PROLUNGAMENTO DELLA S.S. n°9 "TANGENZIALE NORD di REGGIO EMILIA" NEL TRATTO DA S. PROSPERO STRINATI A CORTE TEGGE

PROGETTO ESECUTIVO

<h1>FA 010</h1>	<h2>F - PROGETTO IDRAULICO</h2> <h3>FA - RELAZIONI</h3> <h4>Relazione idraulica Fossetta Ballanleoche</h4>
-----------------	--

C	EMISSIONE A SEGUITO DI ISTRUTTORIA INTERNA ANAS	DICEMBRE 2018	ING. PEZZULLA	ING. INCECCHI	ING. BAJETTI
B	EMISSIONE A SEGUITO DI RAPPORTO INTERMEDIO DI VERIFICA	OTTOBRE 2018	ING. PEZZULLA	ING. INCECCHI	ING. BAJETTI
A	PRIMA EMISSIONE	GIUGNO 2018	ING. PEZZULLA	ING. INCECCHI	ING. BAJETTI
REV.	DESCRIZIONE	DATA	REDATTO	VERIFICATO	APPROVATO

FIGURA 7B – SEZIONE MONTE ATTRAVERSAMENTO STRADALE E LIVELLO IDRICO RAGGIUNTO IN CORRISPONDENZA DELLA PIENA DUECENTENNALE.

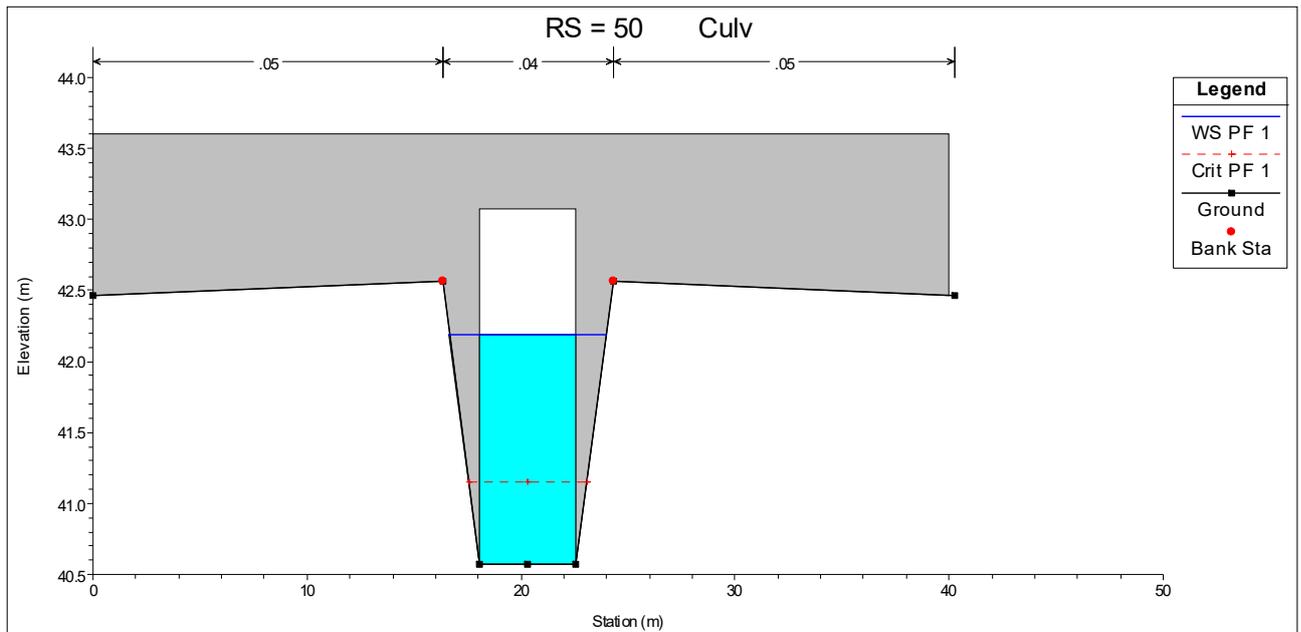
- 1) *".....Per tale ragione il dimensionamento deve essere ripetuto, assumendo per la portata di progetto un adeguato tempo di ritorno indipendentemente dalla configurazione attuale del canale.....Considerazioni analoghe sulla portata utilizzata nel dimensionamento degli attraversamenti Fossetta Ballanleoche, Fossetta Valle Pieve Modolena, Fossetta Castellara, Fossetta Valle Roncoesi e Fossetta della Torretta, essendo l'ultimo caso esaminato di certo il più rilevante, trattandosi di un canale arginato, con capacità di portata di diversi m³/s.";*

In corrispondenza del manufatto di attraversamento il valore di portata di progetto genera un franco idraulico superiore o uguale a 0.75m (v. fig. 7b), in accordo con le prescrizioni riportate nel Capitolato d'oneri Prescrizioni per la redazione del Progetto Esecutivo ANAS.

FIGURA 7F – PARTICOLARE ESECUTIVO ATTRAVERSAMENTO TM09 (V. TAVOLA S01ID00IDRDI15).

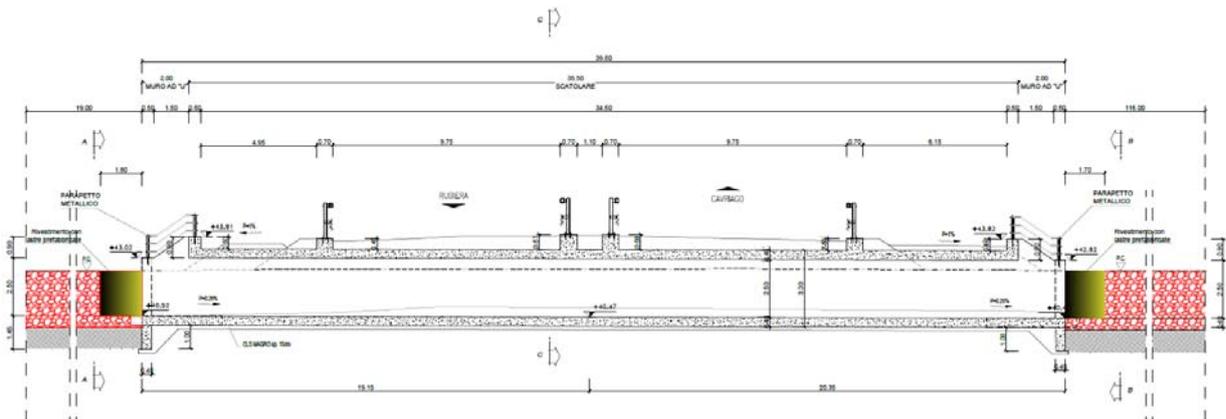
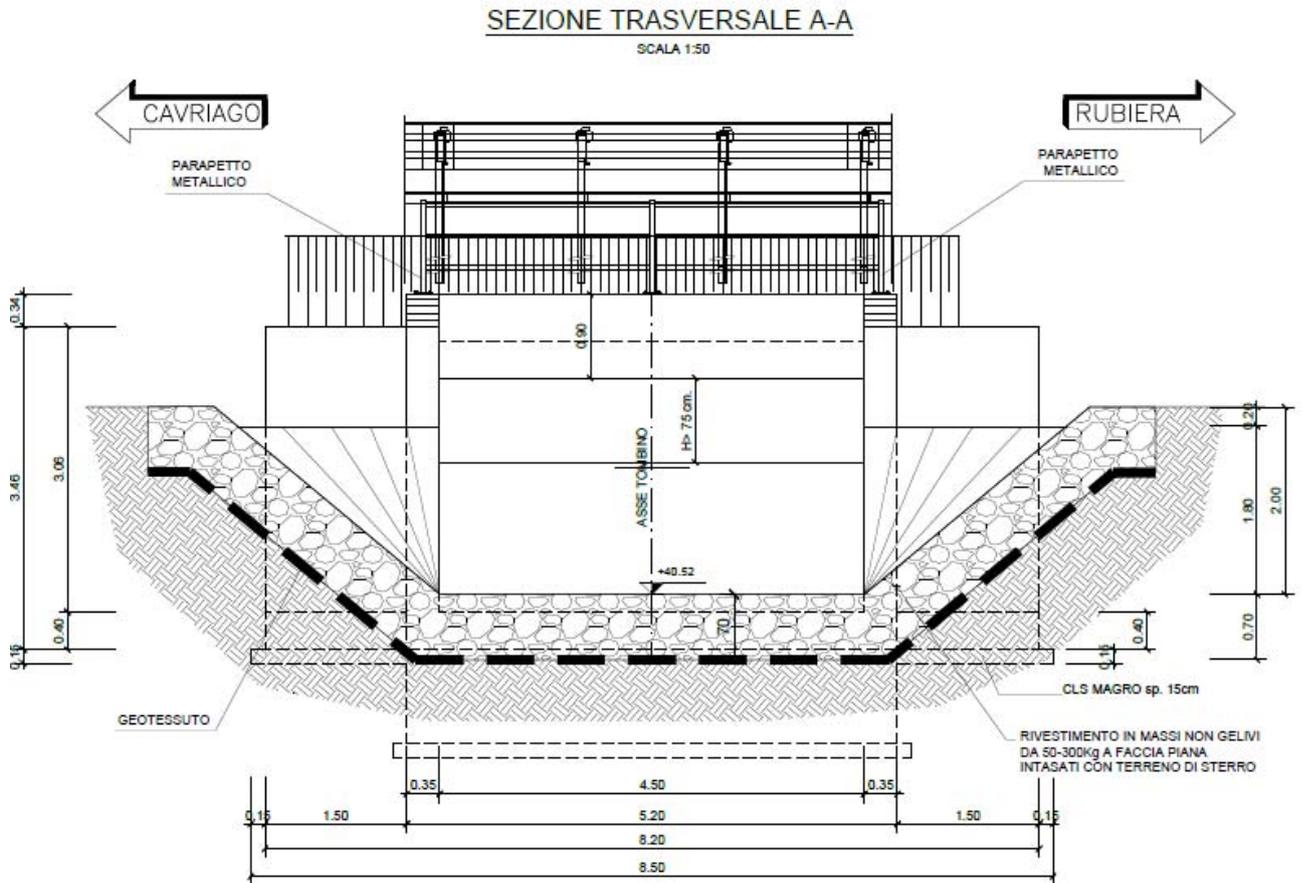
“.....“Il progetto prevede l'attraversamento con un tombino di dimensioni 3.00m x 2.50m per il quale sarà necessario un abbassamento del fondo attuale. L'attraversamento è dotato di scavalcafossi, ma a monte l'area interclusa tra la tangenziale e la ferrovia diverrebbe di difficile accesso per la manutenzione, vista la presenza ravvicinata di 3 tombamenti e, pertanto, si richiede il prolungamento del tombamento in progetto fino alla ferrovia prevedendo con essa idoneo raccordo (verrà quindi eliminato il Φ 1800 di attraversamento di una stradina).....Si ricorda di dotare

tutti i raccordi tra tratti tombinati e tratti a cielo aperto di muri d'ala discendenti opportunamente inclinati in modo da diminuire le perdite di carico all'imbocco e allo sbocco.....I parapetti anticaduta dovranno essere costituiti in prevalenza da profili verticali per rendere più difficoltoso lo scavalco degli stessi."

Nel progetto esecutivo è stato predisposto il prolungamento del tombamento fino alla ferrovia prevedendo un idoneo raccordo con l'attraversamento ferroviario. *Si veda a tal proposito a tavola S01ID00IDRDI15 in cui si riporta la risoluzione della interferenza con il ballanleoche, la tavola S01ID00IDRSZ07 in cui si riportano le sezioni trasversali attuali e di progetto e la tavola S01ID00IDRFP08 in cui si riporta il profilo in corrispondenza dell'asse della canalizzazione.*
